Arvamuste ja kooskõlastuste koondtabel

Transpordiameti korralduse „Projekteerimistingimuste andmine riigitee 11188 Kumna tee km 0,35-0,57 asuva liiklusohtrliku koha ümberehitamise ehitusprojekti koostamiseks“ lisa 2

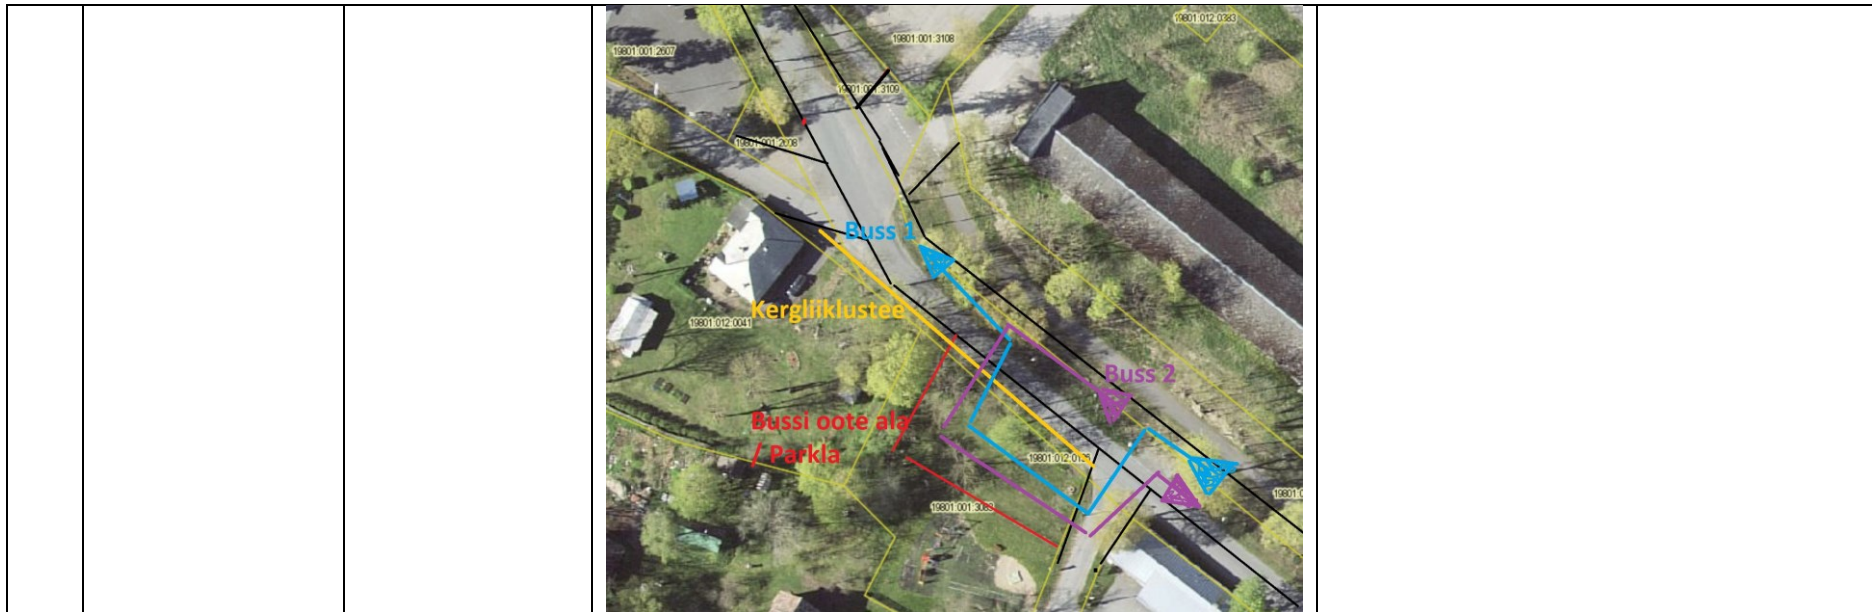
<p>заходит на постройку нашего дома,это как понять? Где и как нам парковаться?</p> <p>Nagu ma aru saan siis 2022 aastal hakatakse teed ehitama ning ring autobusside ümberpööramiseks.</p> <p>Mul ei ole arusaadav märke musta ringi kohta, et kust kulgeb töö. Kas töömaht tuleb ikkagist meie majani?</p> <p>Kus ja kuidas meil parkimine korraldatud on?</p>	<p>Musta ringiga joonisel on tähistatud ristmiku asukoht, mis tuleb lahendada tõstetud ristmikuna. Täpne projekti lahendus koos tööde mahu ja piiridega täpsustatakse projekteerimise protsessi käigus.</p> <p>Riigimaal ei ole ette nähtud parkimiskohti ning kinnistuomanikel on võimalus endiselt oma kinnistutel parkida.</p> <p>Otsus: Arvamus võtta teadmiseks. Projekteerimistingimusi ei muudeta.</p>
3	Kumna tee 15	19801:001:2607	<p>Palume riigitee 11188 projekteerimisel võtta arvesse järgnevad tähelepanekud:</p> <p>1. Tee projekteerida alates 0,28 km kus eelmine tee laiendus on lõppenud ning vähemalt kuni 0,65 km, et kaotada kitsendus, mis asub ca 0,57 km.</p> <p>2. Tee projekteerida asukoha muutusega nii, et riigitee 11188 ei ja kivikirsi tee ristmik oleksid kultuurimälestis 2706/ Kumna mõisa ait-kuivatist eemal maksimaalselt võimalikul määral. Kuna lapsed sõidavad jalgrataste ja tõukerataste pidevalt kivikirsiteelt Kumna teele ohutuses veendumata. Ning praegune 1,5-2 jm vahe hoone ja ristmiku vahel ei ole</p>	<p>Põhjendus: 1)Projekti eesmärk ja esialgne ulatus on toodud projekteerimistingimustes. Vastavalt ettepanekule on mõistlik töömahtu arvestada Puusepa tee ristmikust, kus tee on varem rekonstrueeritud. Töömahtu ei pikendata kilomeetrist 0,57. Alates riigitee 11188 km 0,57 on võimalik lahendada eraldiseisva projektiga. 2) Olemasolevat teed antud asukohas ei ole planeeritud nihutada. Liiklusohutuse suurendamiseks on võimalik antud ristmikul näiteks kiiruse langetamine või künnise rajamine.</p>

<p>piisav ohutuse tagamiseks, eriti veel siis, kui hoone nurgas satub mõni sõiduk seisma.</p> <p>3. Kivikirsi tee -Riigitee 11188 ristmik projekteerida tõstetuna. Tõstetud osa kasutada jalakäijate tee Ületuskohana.</p> <p>4. Kumnamõisa tee ja Riigitee ristmik projekteerida tõstetuna. Tõstetud osa kasutada jalakäijate tee Ületuskohana.</p> <p>5. Kumnamõisa tee ja riigi maantee ristmik projekteerida teadmise, et kumna mõisa teelt ja kumna tee 6 hoone eest väljub kumna teele suuri veoautosid, projekt ei saa kahjustada sõidukite liiklemist. Ristmik ei ole tõenäoliselt projekteerida nõuetele vastavalt kuna olemasolev infrastruktuur ei võimalda mahuliselt nõuetekohast ristmiku projekteerida. Peab arvestama koha eripära ning arvesse võtma poolhaake liikumise võimaldamise mis tahes suunast mis tahes suunda. Ettepanekute esitaja on seda meelt et olemasoleva ristmiku kujus ei ole võimalik suurt muutust teha.</p> <p>6. võtta arvesse kultuurimälestis 2705/ Kumna mõisa valitsejamaja, on elamu ning sissesõit hoovi on hetkel kumna tee ning Kumnamõisa tee ristmikul, projekt ei saa kahjustada elamu hoovi kasutust.</p> <p>7. Kivikirsi teelt kuni Kumnamõisa teeni projekteerida jalakäijatele kergliiklustee või tee laiend ohutu liiklemise tagamiseks.</p>	<p>3) Teeületuskohad lahendatakse koos bussipeatusega. Täpsemad meetmed liiklusohutuse taseme tõstmiseks riigitee 11188 ja kohaliku tee nr 1982307 (Kirsikivi tee) ristmikul täpsustatakse projekteerimise käigus.</p> <p>4) Projekti eesmärk on riigitee 11188 Kumna tee ja kohaliku tee nr 1980017 Kumnamõisa tee ristmiku lahendamine tõstetud ristmikuna. Ülekäigukohtade täpsed asukohad täpsustatakse projekteerimise käigus.</p> <p>5) Täpne projektlahendus koos ristmiku geomeetrilise lahendusega täpsustatakse projekti koostamise faasis. Vastavalt projekteerimistingimuste punktile 5.2.6 tuleb ristmike projektlahenduse sobivust kontrollida ebasoodsaima arvutusliku auto pöördekoridori šablooniga.</p> <p>6) Projektiga säilitatakse juurdepääs Kumna mõisa valitsejamajale. Juurdepääsu täpne lahendus täpsustatakse projekti koostamise faasis.</p> <p>7) Projektiga nähakse ette jalgteede ühendused bussipeatustesse ning ühendatakse piirkonnas olemasolevate kergliiklusteedega. Lisaks tuleb bussipeatusi ühendav kergliiklustee ühendada Kumna kultuuriaida lähedal võimaldamaks kergliiklejate ohutu liiklemine. Täpne lahendus täpsustatakse projekteerimise faasis.</p>
